Aktz.: 61 26 - HM 100

Bebauungsplanentwurf

"Nördlich der Baentschstraße (H 100)"

über die öffentliche Auslegung (Offenlage) gemäß § 3 Abs. 2 BauGB

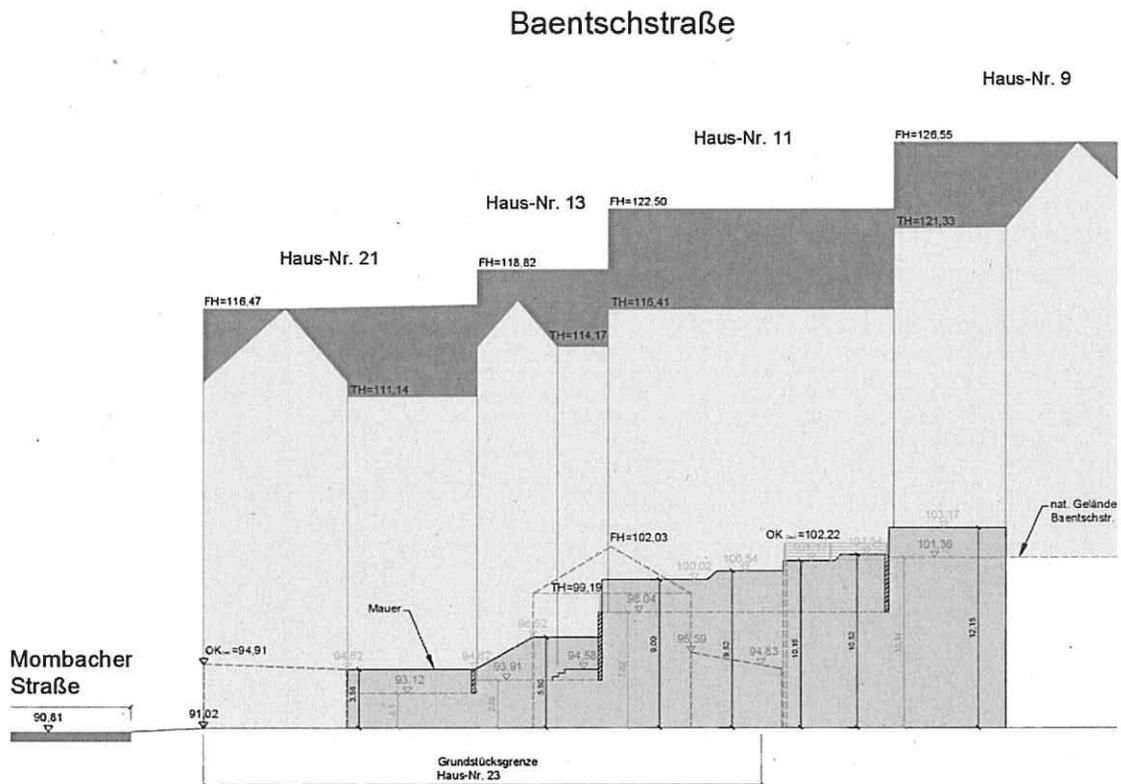
Die Festsetzungen würden nicht ausreichend berücksichtigen, dass das Gelände zwischen Wallstraße und Mombacher Straße stark abfällt, und die teils über 10 Meter hohen Stützmauern an den Grundstücksgrenzen. Der Bebauungsplan sollte "toten Raum" zwischen Stützmauern und Gebäuden vermeiden und erlauben, soweit wie möglich und sinnvoll an die Grenze anzubauen.

Entlang der Grundstücksgrenze befindet sich eine Mauer, die im hinteren, für eine Bebauung maßgeblichen Bereich mindestens 9,25 m hoch ist. Zwischen Geländeoberfläche des Grundstücks Mombacher Straße 23 und der Mombacher Straße 21 (Baentschsiedlung) beträgt die Höhe in diesem Bereich sogar teils 9,75 m.

Es solle eine Bebauung zugelassen werden die mit der Höhe der Mauer abschließt. Die jetzige Festsetzung würde dazu führen, dass im hinteren Bereich eine 5,75 m hohe Mauer zu sehen ist, wenn das Bestandsgebäude ersetzt werden sollte.

Ein Ersatzgebäude müsste nach den Festsetzungen des Entwurfs zudem deutlich niedriger gebaut werden, als das Bestandsgebäude hoch ist. Der Abriss des Bestandsgebäudes und die Schaffung eines Ersatzes, das dann den aktuellen Energie- und Dämmstandards entspricht, sollten aber bereits aus klimapolitischen Gründen erstrebenswert sein.

Der Bebauungsplan sollte einen Neubau nicht verhindern, sondern unterstützen. Eine Bebauung solle bis zur Oberkante der vorhandenen Stützmauer zugelassen werden.

Höhenentwicklung nach B-Plan H100

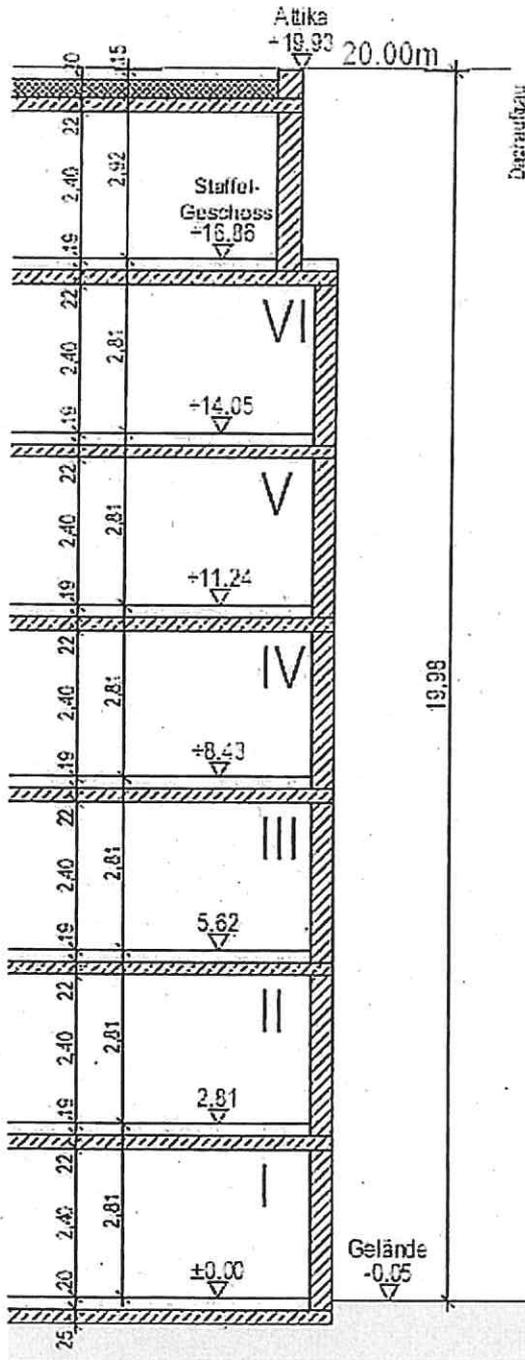
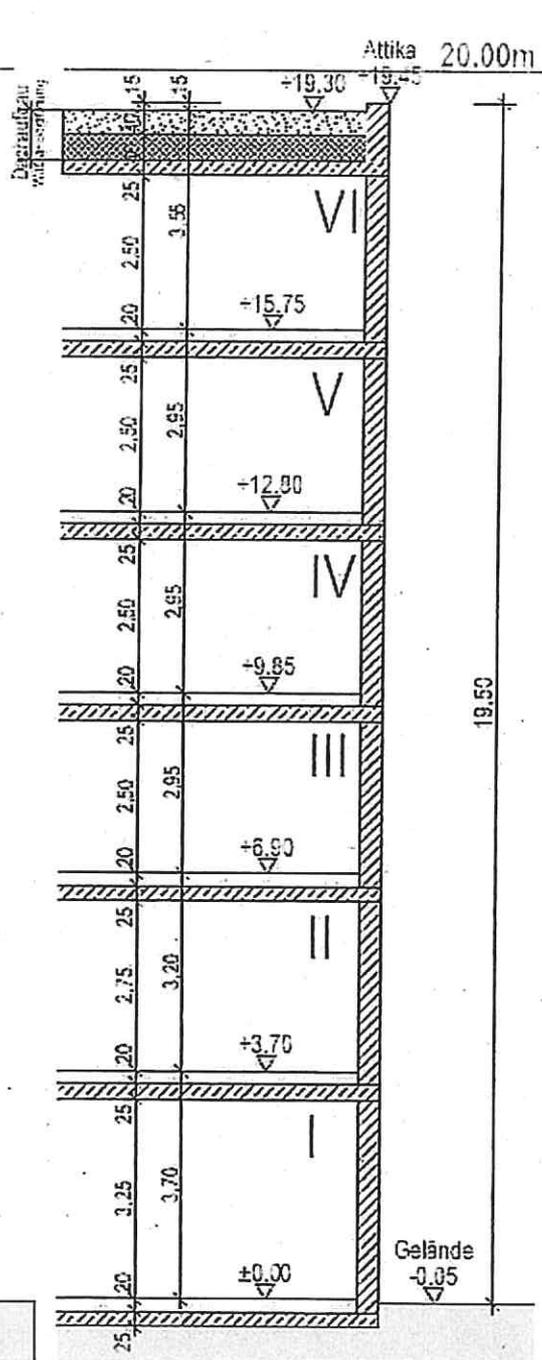
Ferner ist zu berücksichtigen, dass ein Mischgebiet entwickelt werden soll. Mischgebiete dienen dem Wohnen und der Unterbringung von Gewerbebetrieben, die das Wohnen nicht wesentlich stören (§ 6 Abs. 1 BauNVO). Ein reines Wohngebäude wäre als Straßenrandbebauung planungsrechtlich nicht gewollt. In Gewerbeflächen ist jedoch die lichte Höhe mit mindestens 2,75 m bzw. 3 m herzustellen. Mit Blick auf die Nutzung ist anzunehmen, dass die lichte Höhe 3,0 m betragen muss.

Auch aufgrund der Lärmimmissionen ist im Erdgeschoss nur eine Gewerbenutzung oder eine Nutzung für Abstellflächen oder PKW-Stellplätze möglich. Eine Wohnnutzung scheidet jedenfalls aus.

6 VG + SG als NVG
mit lichter Raumhöhe von 2,40m

6 VG
mit lichter Raumhöhe von 2,50m
und Gewerbe im EG-1.OG

(Ausschnitt aus beigefügter Anlage 4)

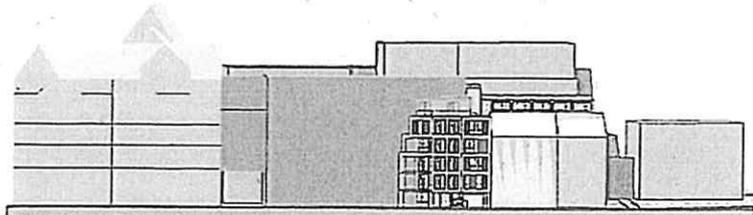
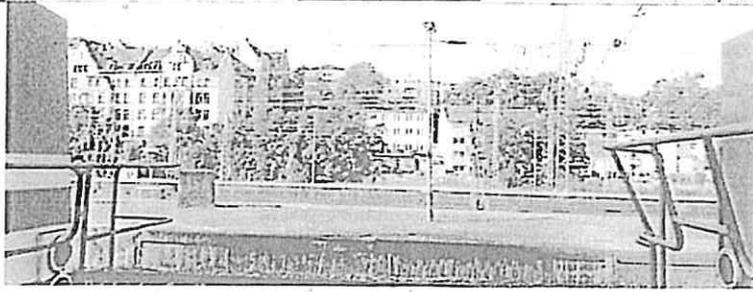
Das städtebauliche Ziel einer „Verknüpfung durch Abrücken von der Baentschsiedlung“ muss nicht durch eine Reduzierung der maximal zulässigen Oberkante umgesetzt werden. Es kann vielmehr auch erreicht werden, indem ab einer bestimmten Höhe zurückgesetzt gebaut werden muss („Rücksprung“).

Durch die eingeschränkte Sicht des Betrachters vom öffentlichen Straßenraum ist diese geplante Höhenbeschränkung nicht wahrzunehmen. Aus der städtebaulich

entfernteren Sicht (z. B. von der gegenüberliegenden Bahnhofseite – Kaiser-Wilhelm-Ring) wird diese Höhenbeschränkung dazu führen, dass dieser Höhenversatz eher als „Baulücke“ sichtbar wahrgenommen wird.

Auf der Hofseite ist kein Versprung vorzusehen, da hier die Giebelwand asymmetrisch höher hergestellt ist und noch einen Meter als Brandwand über die eigentliche Dachfläche hinaus errichtet ist.

VORSCHLAG: Gebäudehöhe 21,00m und Rücksprung um 1,50m auf eine Breite von 5,50m festlegen

B-PLAN-FESTSETZUNG: Gebäudehöhe 17,00m auf eine Breite von 6,00m festgelegt

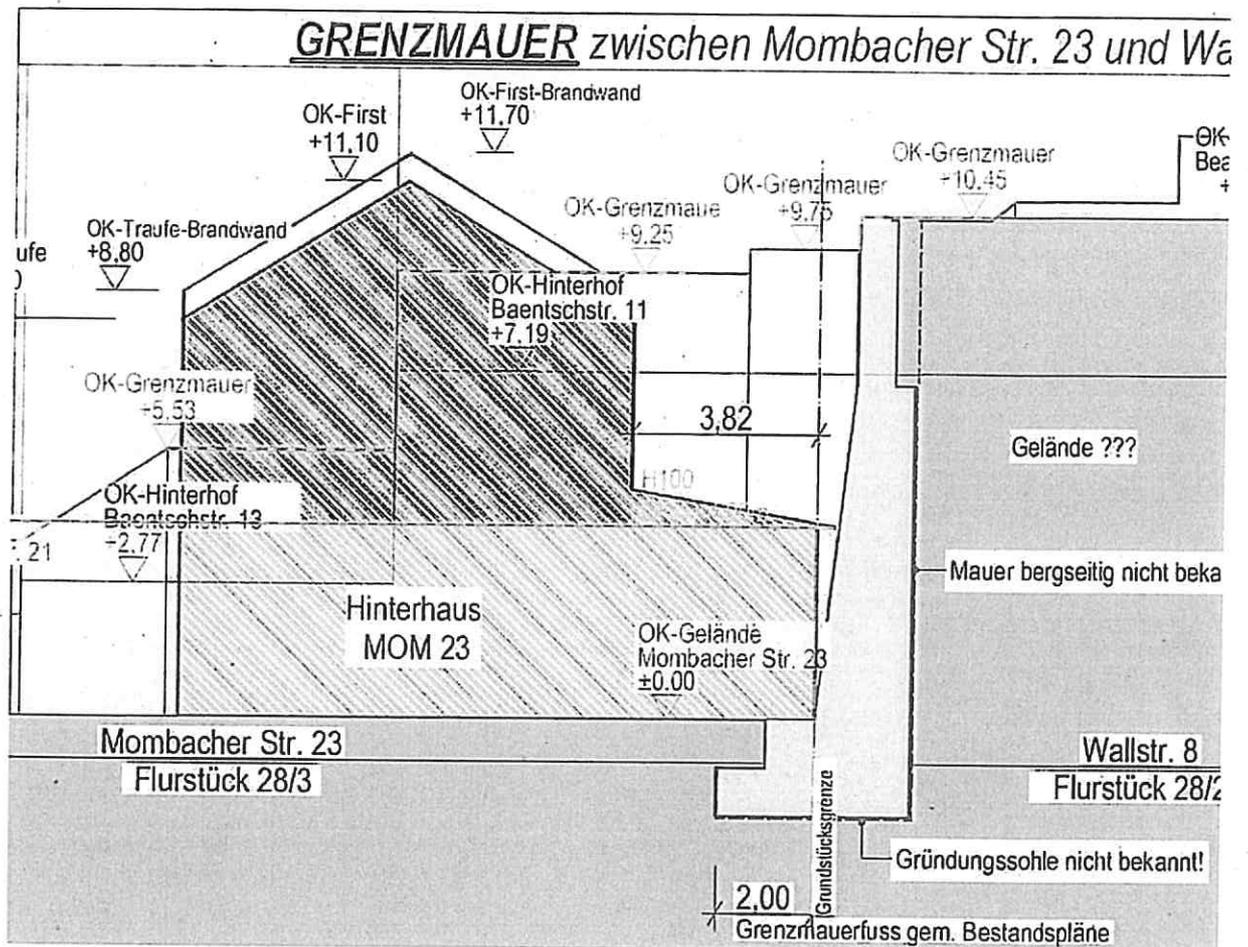
An der Straßenseite sind demgegenüber entsprechend der Zielsetzung des Plans Räume mit geringeren Schallschutzanforderungen anzuordnen; zu diesen Räumen zählen auch Treppenaufgänge.

die Festsetzung so anzupassen, dass die Treppenaufgänge straßenseitig errichtet werden können und nicht mit einer Höhenbegrenzung reglementiert werden.
